CONCESSIONE DI COLTIVAZIONE
“TRAVALE”

NUOVE POSTAZIONI DI MANUTENZIONE CAMPO

Montieri_7, Radicondoli_35, Radicondoli_36

Integrazioni e Chiarimenti

Figura 2-1: Attraversamenti Vapordotto-Reticolo idrografico – Vista planimetrica d'insieme

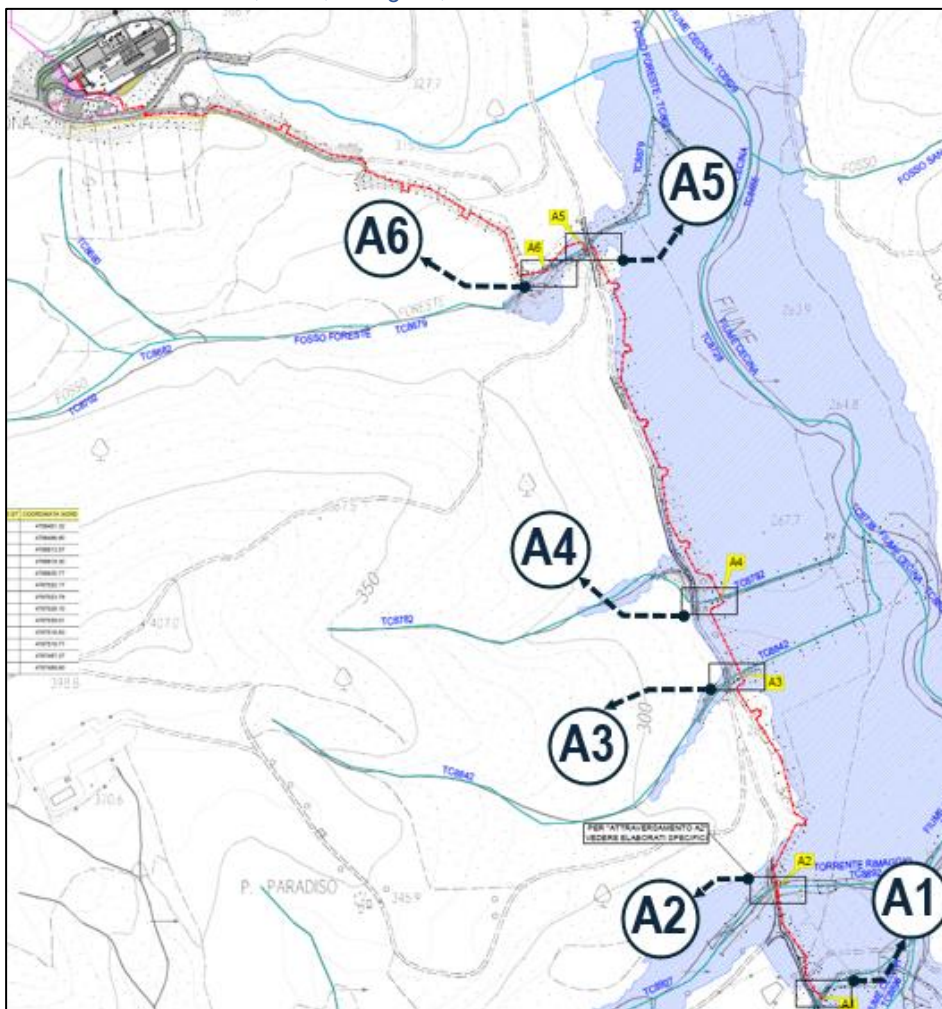
“ - per alcuni attraversamenti il vaporetto prevede i pilastri nella fascia di 4 metri dal ciglio di sponda e la presenza di plinti di fondazione in alveo (vedi anche conclusioni elaborato R36018_RacqP). È necessario dunque predisporre una diversa soluzione progettuale che preveda lo spostamento dei manufatti al di fuori della fascia di almeno 4 metri dal ciglio di sponda e dall'alveo, ai sensi del R.D.523/1904. Tale modifica dovrà essere sottoposta ad ulteriore esame di questo Settore.”

Relativamente alla richiesta di modifica di alcuni attraversamenti del Vapordotto del reticolo idrografico, è stato effettuato a giugno 2024 un Tavolo Tecnico con il Settore Genio Civile Valdarno Inferiore, nel corso del quale sono state condivise le motivazioni tecniche progettuali, le soluzioni alternative e le modifiche che sarebbero state implementate nei documenti integrativi riportati di seguito.

Una vista d'insieme degli attraversamenti da parte del Vapordotto del Reticolo idrografico è riportata nel documento “R36205_GCVI4_01”, di cui, di seguito, uno stralcio:

Di seguito una sintesi degli attraversamenti sui quali sono state apportate delle modifiche:

Figura 2-2: Attraversamento A2 sul torrente Rimaggio (TC8892) – Vista in sezione

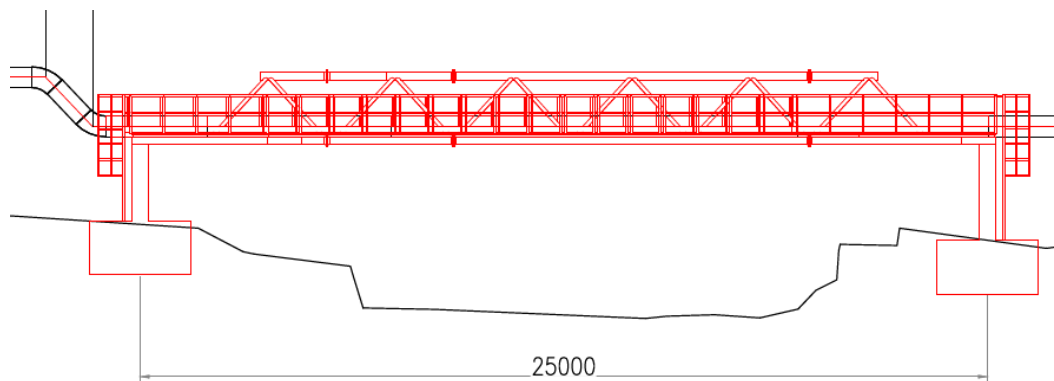
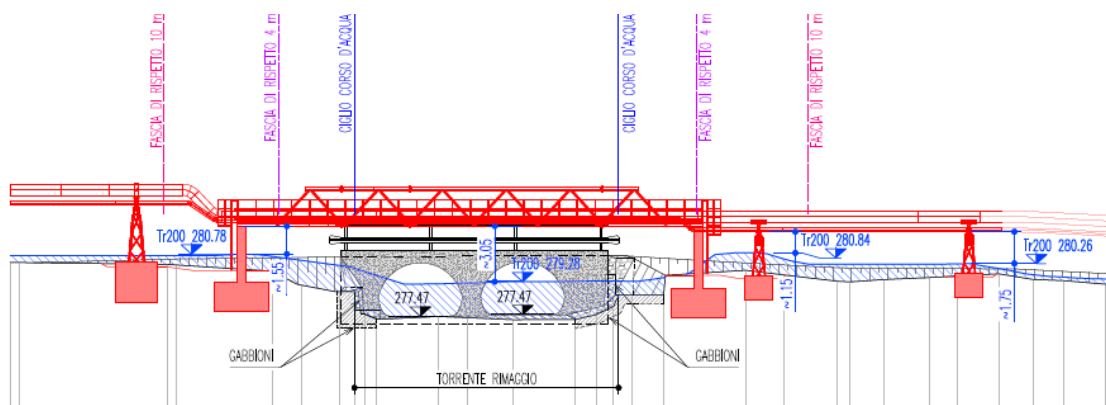
“ - in relazione all'attraversamento del vaporedotto del T. Rimaggio si rendono necessari elaborati a scala di

maggior dettaglio estesi fino al ponte preesistente, posto immediatamente a monte, al fine di verificare l'interferenza ed i rapporti planoaltimetrici fra le due opere, rappresentando altresì eventuali opere spondali preesistenti; si chiede dunque di produrre planimetrie e sezioni di dettaglio nello stato attuale, di progetto e sovrapposto, con rappresentati i livelli della piena duecentennale."

Al fine di rappresentare le modifiche apportate all'attraversamento A2, sul Torrente Rimaggio (TC8892), sono stati predisposti i seguenti documenti:

Nel complesso, gli appoggi della struttura reggi tubi sono stati allontanati dai cigli di sponda definendo per la struttura una luce di 25 m e ottenendo il rispetto della fascia di pertinenza fluviale di 4 m per la fondazione e la parte aerea dell'appoggio in destra e in sinistra idraulica.

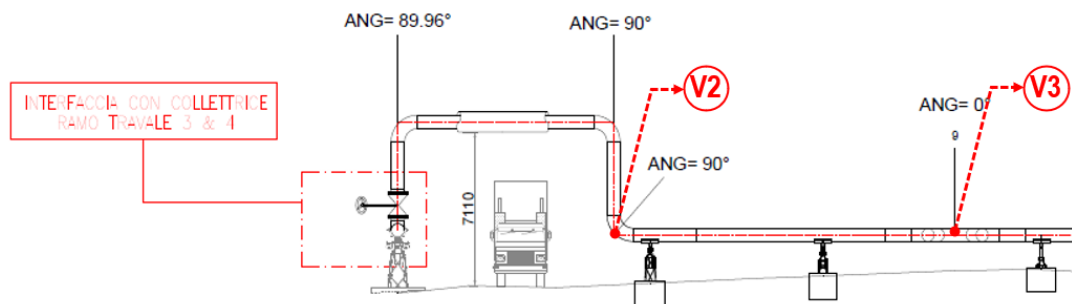
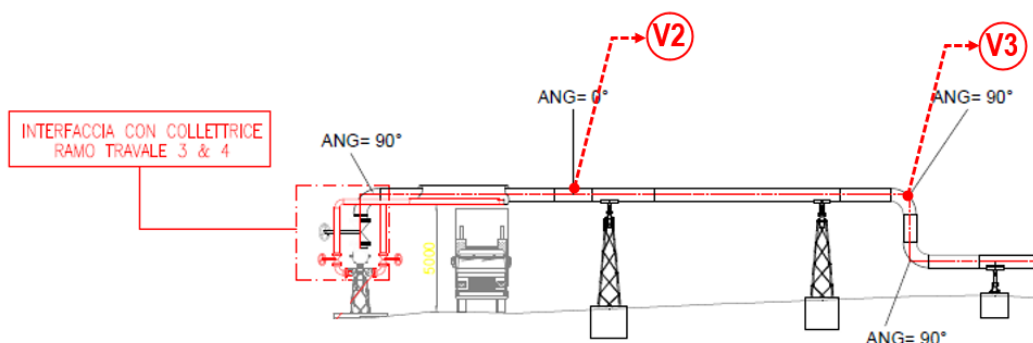
- b. *il vaporedotto tra la postazione e l'attraversamento stradale segue un profilo molto basso sul terreno. A tale proposito, questo Ente ritiene che questo concetto progettuale, malauguratamente imposto negli ultimi decenni ad Enel da vari EE.LL secondo un rudimentale concetto di mascheramento della visibilità dei tubi, abbia creato ostacoli fisici sul territorio che hanno comportato solo svantaggi. I vaporedotto "moderni", laddove realizzati ad altezza d'uomo o poco più, spesso sviluppati in contorti tracciati a bordo dei campi, hanno impedito il libero movimento delle persone in campagna e rappresentato un impaccio insormontabile per qualsiasi necessità operativa, che siano attività agricole/boschive, manutenzioni meccanizzate oppure operazioni antincendio. Per questo motivo si chiede, come linea di principio, di mantenere dei tratti di vaporedotto a quota non inferiore a 3.50 m, dall'intradosso a terra; in questo caso specifico, sarà sufficiente nel settore nei pressi della strada, data la brevità della condotta;*

In linea con quanto richiesto, EGPI ha modificato il tratto di vaporedotto in corrispondenza della strada, prevedendo una quota, dall'intradosso della tubazione a terra, di almeno 3,50 m al fine di permettere il libero movimento delle persone con le relative attività manutentive e/o antincendio connesse alle attività agricole/boschive.

Dettaglio della modifica apportata è riportata nel documento "M07075_VaPla_01", tra i vertici V2 e V3. Di seguito uno stralcio di confronto tra le due configurazioni:
